**Об утверждении Изменения № 1 к СП 137.13330.2012 «Жилая среда
с планировочными элементами, доступными инвалидам.
Правила проектирования»**

Изменение № 1
к СП 137.13330.2012
ОКС 01.040.93

Изменение № 1 к СП 137.13330.2012 «ЖИЛАЯ СРЕДА С ПЛАНИРОВОЧНЫМИ ЭЛЕМЕНТАМИ, ДОСТУПНЫМИ ИНВАЛИДАМ. ПРАВИЛА ПРОЕКТИРОВАНИЯ»

Дата введения 2017-04-01

Рисунок А.15 – Варианты оборудования санитарно-гигиенических помещений

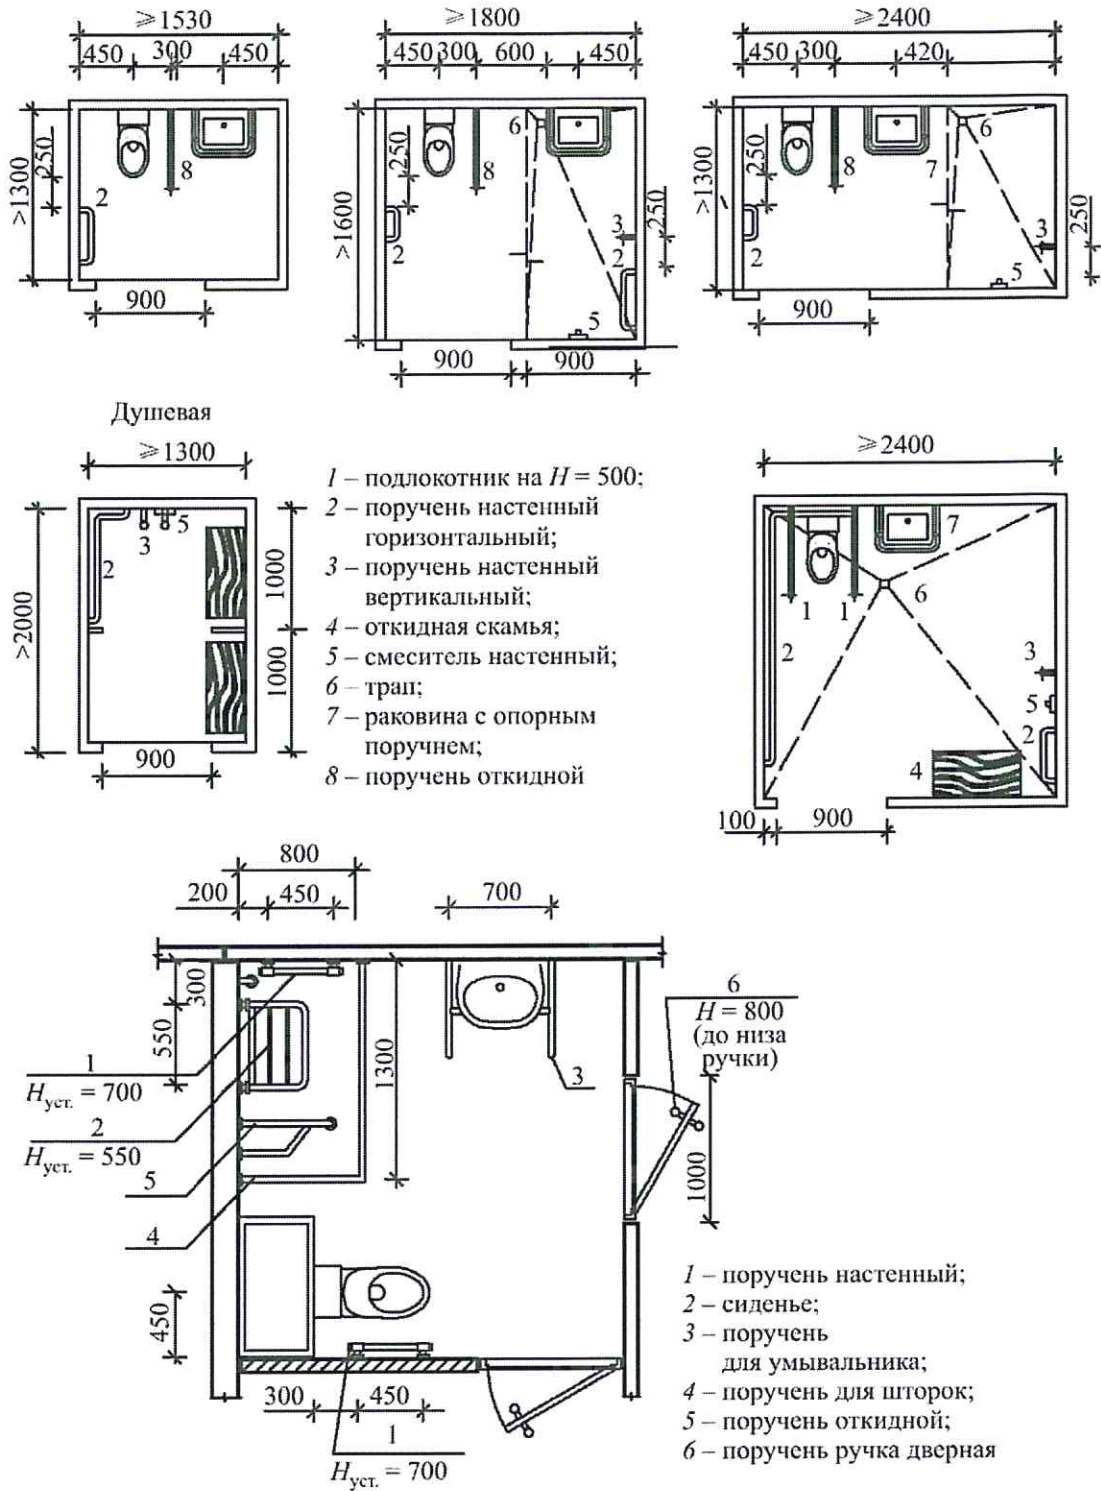
Пункт 7.5.4. Первый абзац. Заменить слова: «или отдельных санузлов» на «или отдельных санузлов уборных», «(рисунки А.12, А.13)» на «(рисунки А.14, А.15)».

Рисунок А.16 – Варианты решений летних помещений

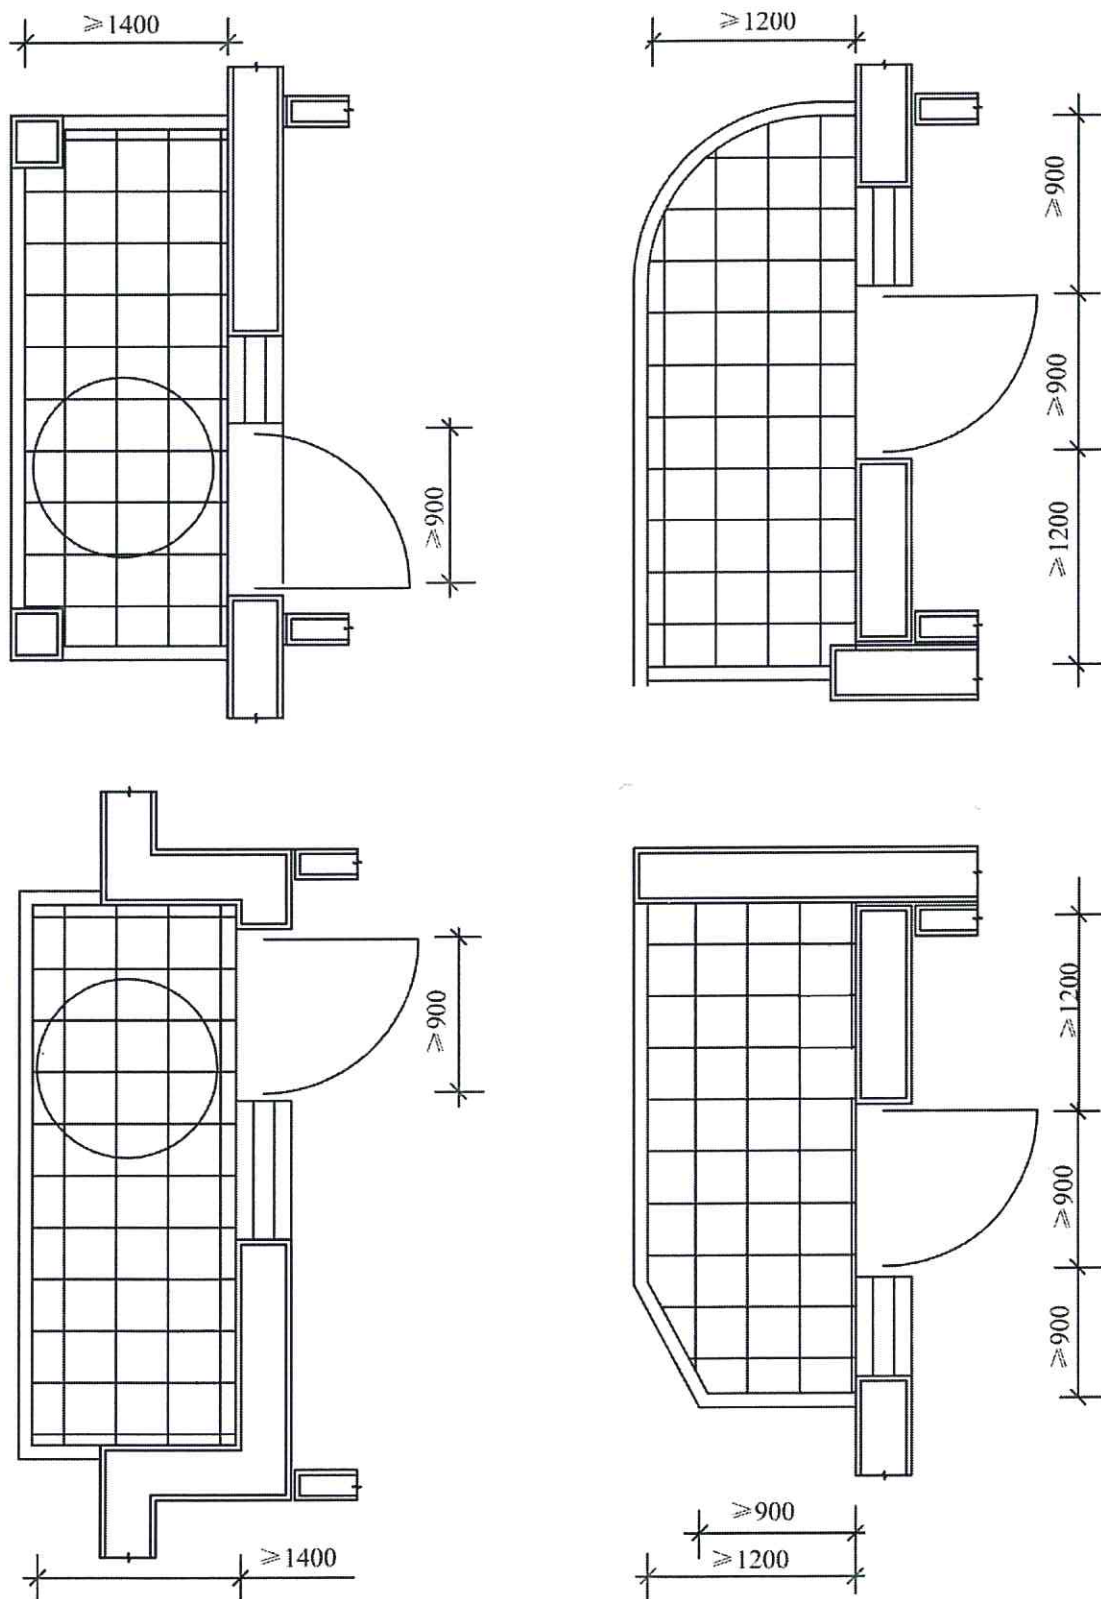
Пункт 7.6.1. Заменить «(рисунок А.14)» на «(рисунок А.16)».
